RAPPORT DE MISE EN SERVICE D'UNE INSTALLATION ELECTRIQUE / CONTRÔLE PÉRIODIQUE**Données générales**

Lieu du contrôle:	Rue de la Gare 73 , 5190 HAM-SUR-SAMBRE				
Propriétaire:	LEBRUN				
Client:	Certigreen SPRL Fabien Devillers,RUE DE LA VECQUEE 170, 4100 SERAING				
Type de locaux:	Maison	Distributeur d'énergie: /			
Code EAN:	541 44				
Installateur:	/				
N° TVA:	/	ou n° carte ID: /		Émis à: /	le /
Agent-visiteur:	Johnny Onclin			Date du contrôle: 28/09/2016

Conformément aux exigences (conditions) du Règlement général sur les installations électriques (RGIE)					
Type contrôle:	Art 276bis Transfert de propriété				
Info complément.:	/				
Réinspection à:	/

ANNEXE – INSTALLATION ELECTRIQUE DOMESTIQUE

Schéma d'implantation simplifié (< 01/10/1981) ou photo de l'installation électrique (> ou < 01/10/1981)

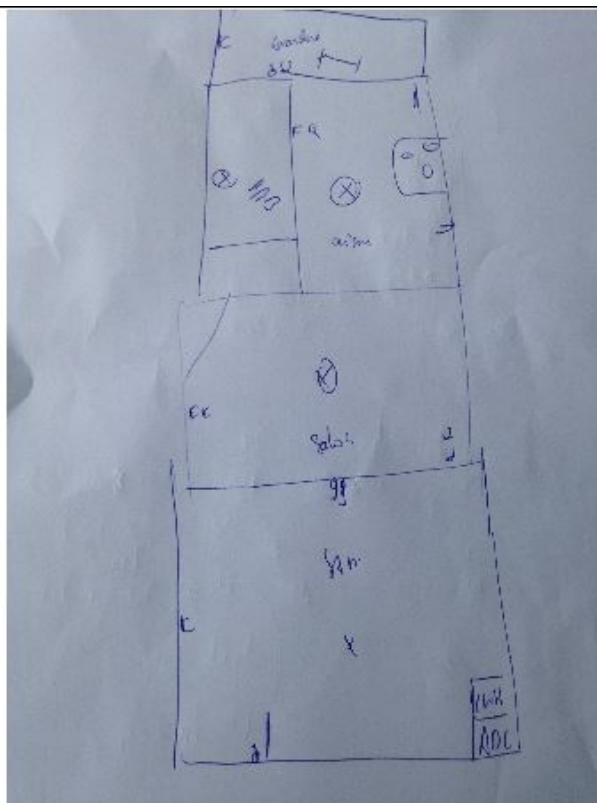
- 1.01. : Schéma unifilaire de l'installation est à réaliser ou à compléter. (art 16, 268, 269)
- 1.02. : Schéma de position de l'installation est à réaliser ou à compléter. (art 269)
- 1.04. : La tension nominale et le pictogramme de danger électrique doivent être affichés sur le tableau et en un endroit judicieusement choisi.

- 2.02. : La valeur de la résistance de dispersion est supérieure à 30 ohms et inférieure à 100 ohms, mais les conditions supplémentaires concernant les dispositifs à courant différentiel résiduel ne sont pas prises (la prise de terre à réaliser de préférence à une valeur inférieure à 30 ohms). (art 86.01, 86.07)
- 2.04. : La continuité des liaisons équipotentielles et/ou des conducteurs de protection n'est pas garantie. (art 70.05, 85.08)

- 3.10. : Le conducteur de protection (PE) est à distribuer à travers toute l'installation. (art 70.06, 86.02, 86.04)

- 4.02. : Le tableau n'est pas pourvu d'une paroi arrière et/ou d'une porte. (art 248.01)
- 4.03. : L'accessibilité du tableau est à améliorer (placer le tableau à environ 1.5m de hauteur) (art 248.03)

- 4.05. : Remplacez le tableau; le degré de protection contre les contacts directs n'est pas suffisant. (art 248.01)
- 4.07. : Les pièces nues sous tension et accessibles ne sont pas protégées correctement. (art 19)

- 4.08. : Obtenez les ouvertures non utilisées du tableau ou coffret. (art 19, 49.01, 248)
- 4.09. : Absence d'un interrupteur sectionneur général multipolaire sur le tableau principal. (In = 40 A) (art 248.02)

- 4.10. : Réalisez ou complétez le repérage de chaque circuit et/ou appareillage, bornes de raccordement etc. à indiquer ou à compléter. (lisibilité et qualité durable) (art 16, 248)

- 4.11. : Le degré de protection (IP) du tableau n'est pas respecté en fonction des influences externes. (art 19, 225 - 234)

- 5.01. : Prévoyez un interrupteur différentiel général, muni d'un dispositif de plombage, à l'origine de l'installation. (art 86.07)
- 5.02. : Prévoyez un interrupteur différentiel général d'une intensité nominale minimale In = 40A, et sensibilité maximale DI = 300mA. (art 86.07)

- 6.01. : Tous les circuits doivent être équipés d'une protection contre les surintensités. (art 114 à 133)
- 6.01B. : Une protection contre les surintensités doit être prévue à l'origine du câble d'alimentation des coffrets secondaires, installés à plus de 3m de distance du tableau de répartition principal. (art 114 à 133)
- 6.03. : Absence d'éléments de calibrage des coupe-circuit à fusibles, des disjoncteurs à broches, fusibles Diazed et des disjoncteurs de branchement (art 251.01)
- 6.09. : Pour le raccordement de cuisinières électriques, buanderies et lessiveuses, prévoir un conducteur d'une section de 6 mm² en mono ou 4 mm² en triphasé. (art 198)

- 7.04. : Les interrupteurs, les prises et boîtes de branchement doivent être ajustés ou refixés selon les règles de l'art. (art 9.03)
- 7.06. : Prévoyez au moins deux circuits pour l'éclairage. (art 86.06)
- 7.15. : Prévoyez des matériaux dans des locaux habituels dont les enveloppes ont le degré de protection (IP) est au moins IP2X (IPXX-B) et pour des locaux publics au moins le degré de protection IP4X (IPXX-D). (art 19, 49.01)
- 7.22A. : Pour chaque presse-étoupe (prises, interrupteurs, boîte de jonction ou dérivation), seulement un câble électrique est permis. (art 205)
- 7.23. : L'utilisation des blocs multiprises en pose fixe n'est pas permise. (art. 249.02)

- 8.04. : Les conducteurs électriques ne sont pas entrés, de sorte que la protection continue est garantie (art 205)
- 8.05. : Les canalisations doivent être fixées tout le long de leur parcours au moyen d'attaches adaptées. (art 143, 209)

2.04 S.A.M.+ CUISINE +BUANDERIE + ETAGE CHAMBRE GAUCHE + CHAMBRE DROITE + MEZZANINE
7.04 SALON + CHAMBRE GAUCHE
7.15 CAVE + CUISINE + CHAMBRE
7.22 CAVE
7.23 CUISINE
8.04 8.05 BUANDERIE
